フレーム仕様変更のお知らせ

レコフレームの一部フレームにつきまして、断面形状を変更いたします。

F48L

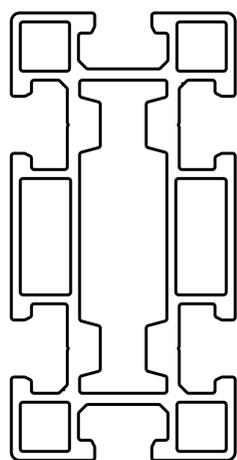
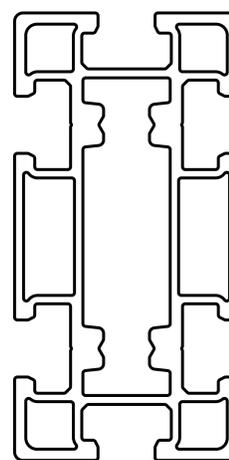
- 本変更による価格・外形寸法の変更はありません。
- 現行フレームの在庫がなくなり次第、新形状へ順次切り替えとなります。

断面係数Zx: 14,880mm³
断面係数Zy: 7,460mm³
断面2次モーメントIx: 595,100mm⁴
断面2次モーメントIy: 149,100mm⁴
質量: 2.55kg/m

断面係数Zx: 14,930mm³
断面係数Zy: 7,562mm³
断面2次モーメントIx: 597,100mm⁴
断面2次モーメントIy: 151,500mm⁴
質量: 2.45kg/m

【F48L】白アルマイト仕様

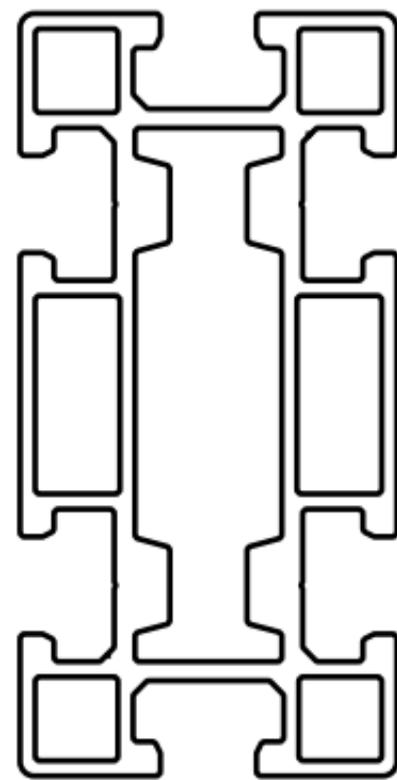
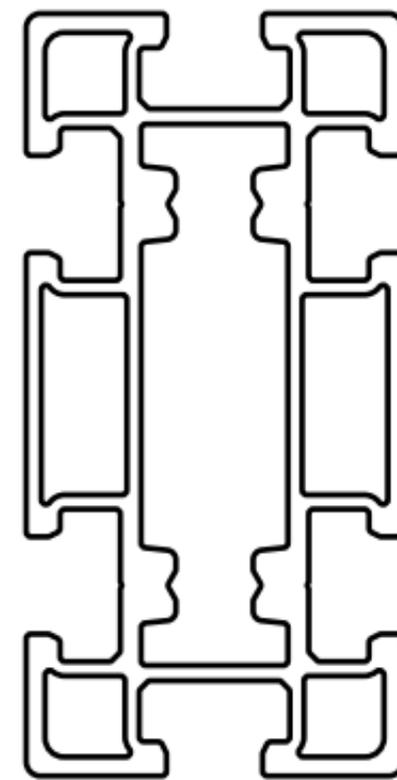
旧形状

新形状

【F48M】白アルマイト仕様

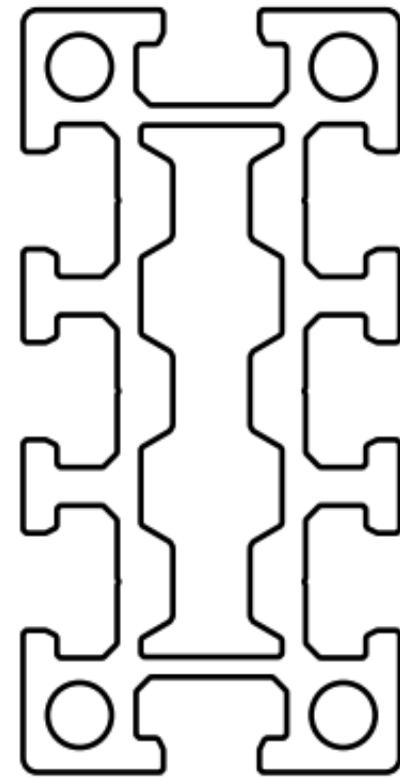
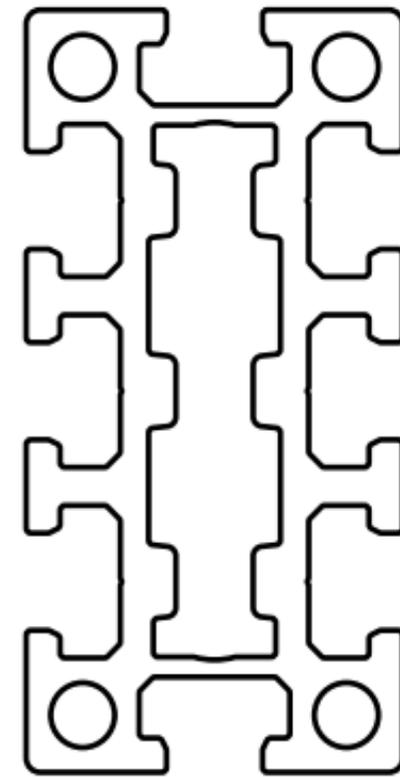
旧形状

新形状

【F66C】白アルマイト仕様

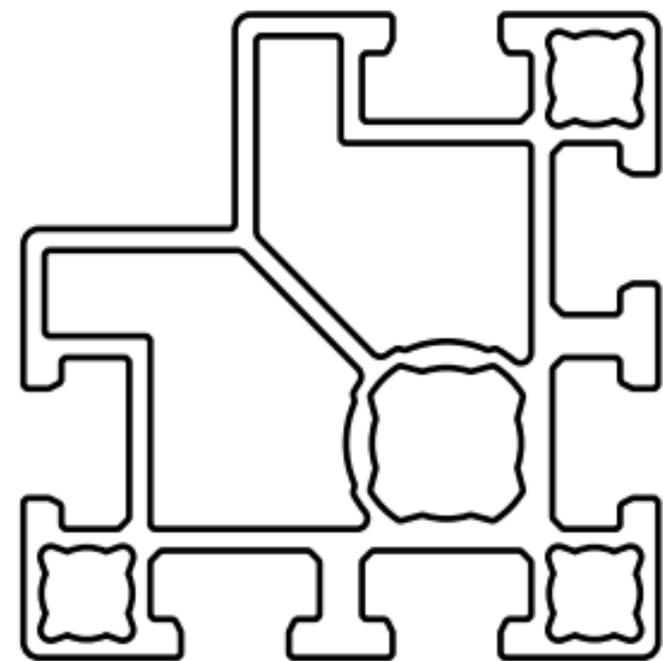
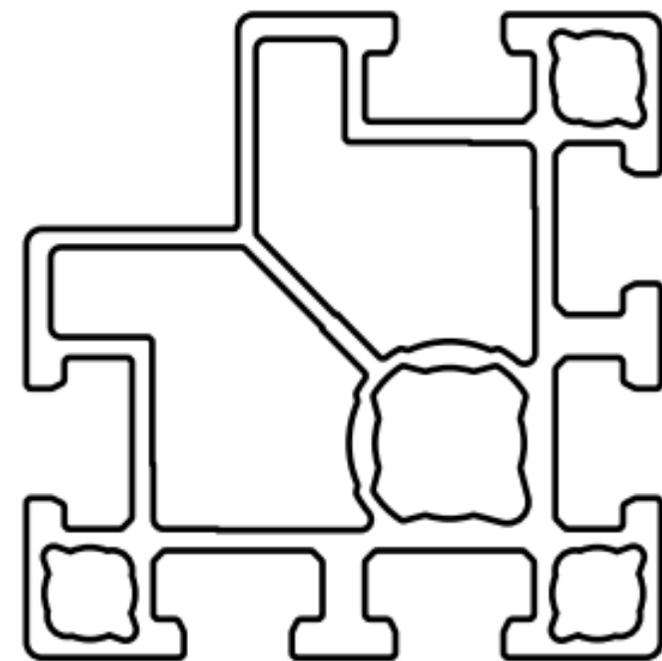
旧形状

新形状
